TITLE SCHEMATIC, IF PHASE CORRECTOR BD. (1227-1250)

DWN	RFB	10/4/94	DWG. NO. 1227-3250	REV A0
CHK	DWB	10/31/94		
REL	DWB	10/31/94	D SCALE ---	SHEET 1 OF 1

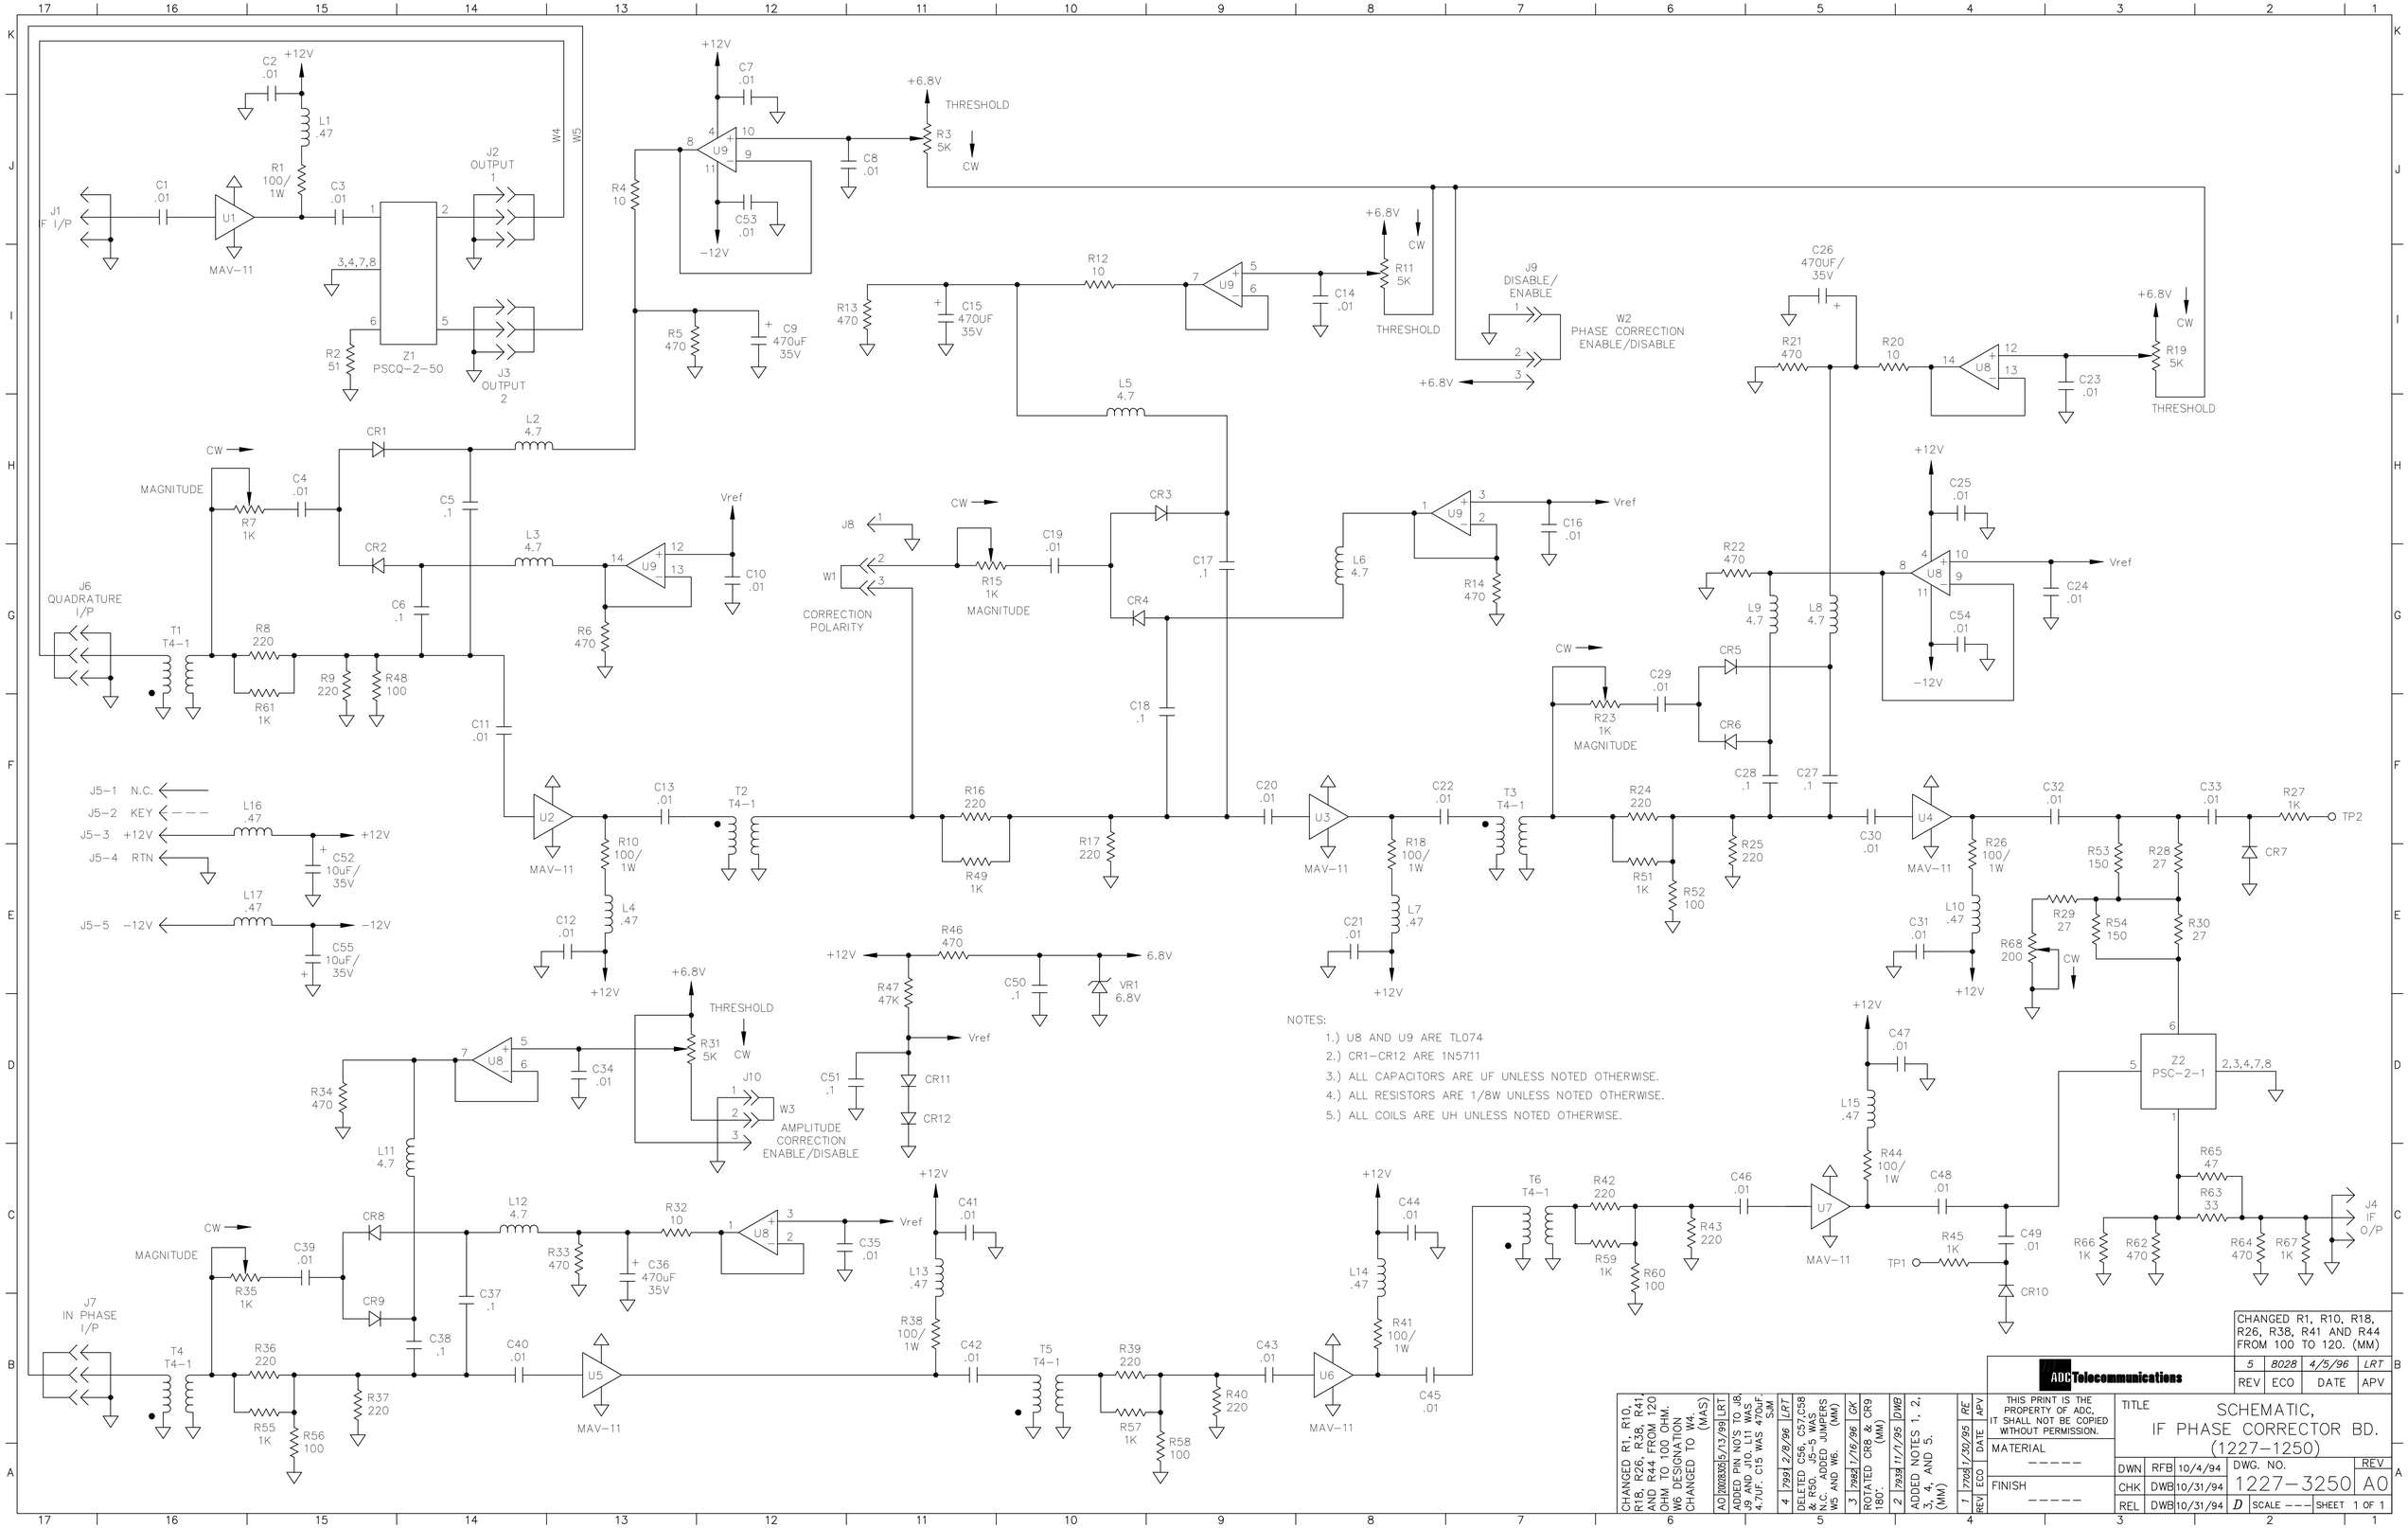
CHANGED R1, R10, R18, R26, R38, R41 AND R44 FROM 100 TO 120. (MM)

CHANGED R1, R10, R18, R26, R38, R41, AND R44 FROM 120 OHM TO 100 OHM. W6 DESIGNATION CHANGED TO W4. (MAS)

ADDED PIN NO'S TO J8, J9 AND J10 WAS 4.7UF. 4.7UF. C15 WAS 470uF. SJM

DELETED C56, C57, C58 & R50. J5-5 WAS N.C. ADDED JUMPERS W5 AND W6. (MM)

ROTATED CR8 & CR9 180°. (MM)
